检查报告

文件名：电源控制板

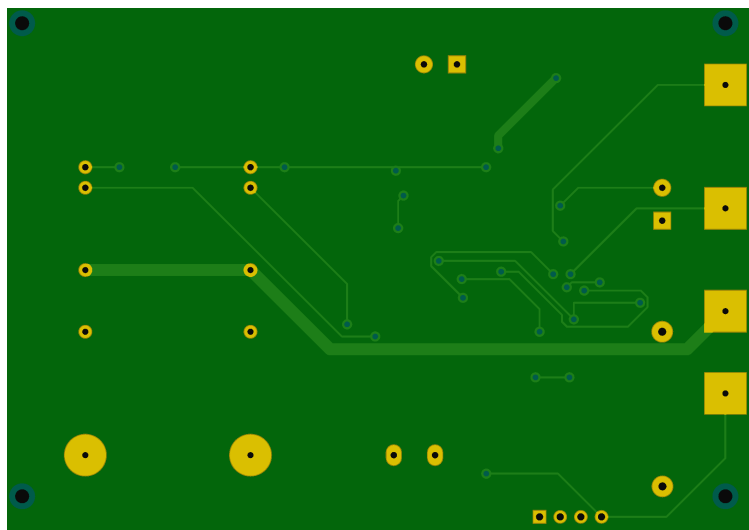
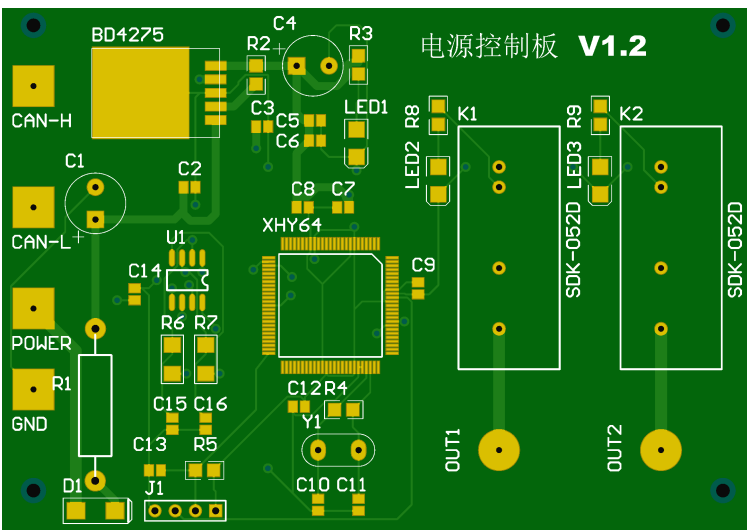
报告项目	类型	分析结果	描述与建议
电气信号	锐角	1个	 <p>锐角会导致信号走向突变，造成信号反射、传输不连续。</p> <p>不推荐直角、锐角</p> <p>尽量采用圆角、钝角</p> <p>您的设计中布线存在“锐角”连接方式，会影响产品的信号完整性，建议将“锐角”位置调整为圆弧或钝角的连接方式</p>
焊盘规格	封装内间距异常	有异常	 <p>焊盘大小、封装内间距设计与封装规格要求不一致，SMT加工时存在无法焊接的风险</p> <p>焊盘</p> <p>封装内间距</p> <p>您的设计与封装规格要求的大小不一致，请排查问题</p>
焊盘规格	焊盘大小异常	有异常	 <p>焊盘大小、封装内间距设计与封装规格要求不一致，SMT加工时存在无法焊接的风险</p> <p>焊盘</p> <p>封装内间距</p> <p>您的设计与封装规格要求的大小不一致，请排查问题</p>

孔环	插件孔孔环	有	<div><p>孔环大小会影响孔环的附着力及线与孔壁链接的完整性，适当加大焊环可增强产品的可靠性。</p><p>过孔孔环 → ← 插件孔焊环 → ←</p><p>您的“插件孔焊环”最小为inf会影响生产效率、电气可靠性，建议“插件孔焊环”最小环 ≥ 8 mil</p></div>
----	-------	---	--
